# LIBEREC

Ú Z E M N Í P L Á N

L.3.16 OBECNÉ CELOMĚSTSKÉ

## Námítka k novému návrhu pro veřejné projednání NVP\_0581 – Teplárna Liberec, a. s.

Příloha 2.1  
 ZOBRAZENÍ STAVNÍČI TRASY TEPELNÉ SÍTĚ V MĚSTĚ BEŽOVÁ UL. – TRPAŘAN. U.

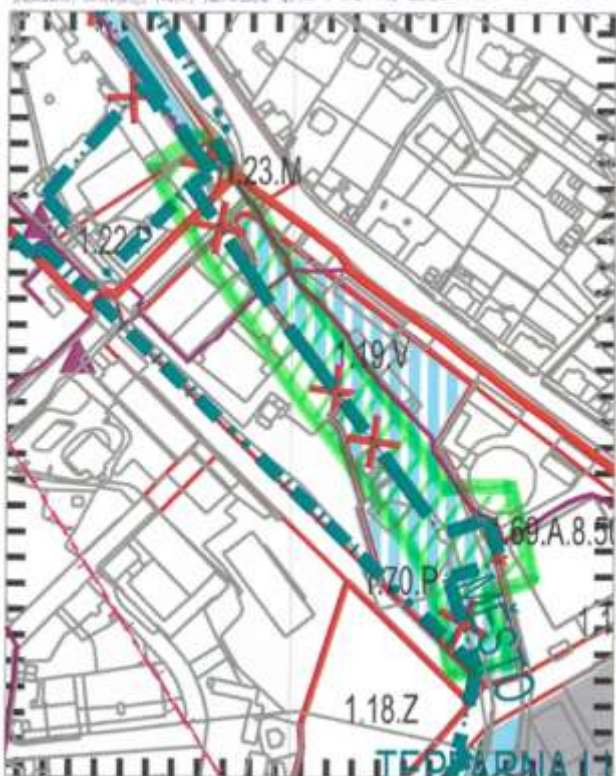
- a) V návrhu nového územního plánu města Liberce z 04/2018 jsou bez náhrady zrušeny stávající tepelné sítě v úsecích:
  - Odbočka do Zeleného údolí – Vratislavice,
  - MŠ Klášterní – ZŠ Husova a
  - Parovodní přípojka k záložnímu zdroji MILKO.
- b) V návrhu nového územního plánu města Liberce z 04/2018 jsou zrušeny stávající tepelné sítě (a nahrazeny trasami novými) v úsecích:
  - Košická ul. – teplárna a
  - Čechova ul. – Kaufland na tř. Dr. M. Horákové vč. přípojky tepelné sítě k OD Kaufland
- c) V návrhu nového územního plánu města Liberce z 04/2018 jsou zrušeny stávající záložní zdroje tepla:
  - MILKO a
  - LVZ

- a) Požadujeme zachování stávajících tras tepelných sítí
- b) Požadujeme zachování stávajících tras tepelných sítí s tím, že nově navržené trasy tepelné sítě budou pouze variantní.
- c) Požadujeme zachování stávajících záložních zdrojů tepla

- a) Důvodem je skutečnost, že s provozem stávajících tepelných sítí, které jsou v návrhu nového územního plánu města Liberce z 4/2018 navrženy ke zrušení, i nadále počítáme. V případě nutnosti realizace budoucích rekonstrukcí těchto tepelných sítí, případných přeložek či rozvojových aktivit v těchto úsecích nebude možné stavebním úřadem územní rozhodnutí či souhlas s danou stavbou vydat, neboť stavba bude v rozporu s aktuálně platným územním plánem.

Podatel nesouhlasí se zrušením částí tepelné sítě a záložních zdrojů tepla MILKO a LVZ.

BEUČENÍ STAVANÍ TRASY TEPELNÉ SÍŤE V ÚSEKU  
MŠ KLÁŠTERNÍ – ZŠ HUROVA

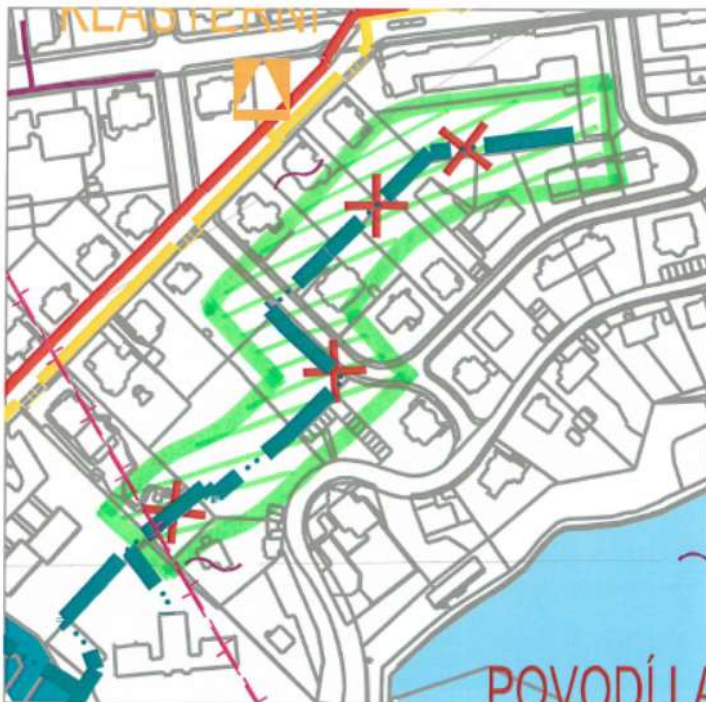
- b) Důvodem je skutečnost, že s provozem stávajících tepelných sítí, které jsou v návrhu nového územního plánu města Liberce z 4/2018 navrženy ke zrušení, i nadále počítáme. V případě nutnosti realizace budoucích rekonstrukcí těchto tepelných sítí, případných přeložek či rozvojových aktivit v těchto úsecích, které se budou odchylovat od nových tras navržených v územním plánu, nebude možné stavebním úřadem územní rozhodnutí či souhlas s danou stavbou vydat, neboť stavba bude v rozporu s aktuálně platným územním plánem.

Příloha Z.5  
 ZEMĚNÍ ZALOŽENÍ ZDOJE MILKO A SOUVISEJÍCÍ  
 STRANICÍ TRASY (MÍSTOPKY) TRŽELNÉ SÍTĚ

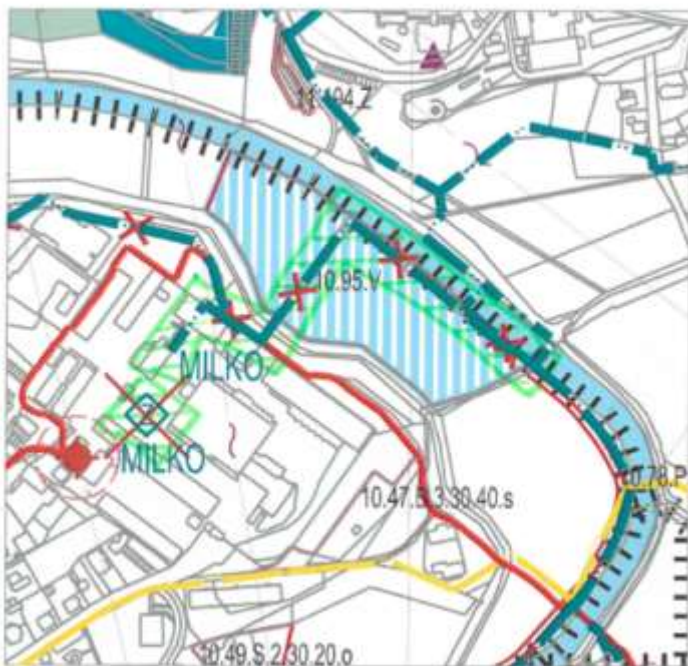
- c) Důvodem je skutečnost, že s provozem stávajících záložních zdrojů tepla i nadále dlouhodobě počítáme. Zdroje MILKO a LVZ jsou součástí stavů nouze dle energetického zákona. Při jejich zrušení nebude Teplárna Liberec, a.s. schopna plnit požadavky legislativy na bezpečnost soustavy SZTE.
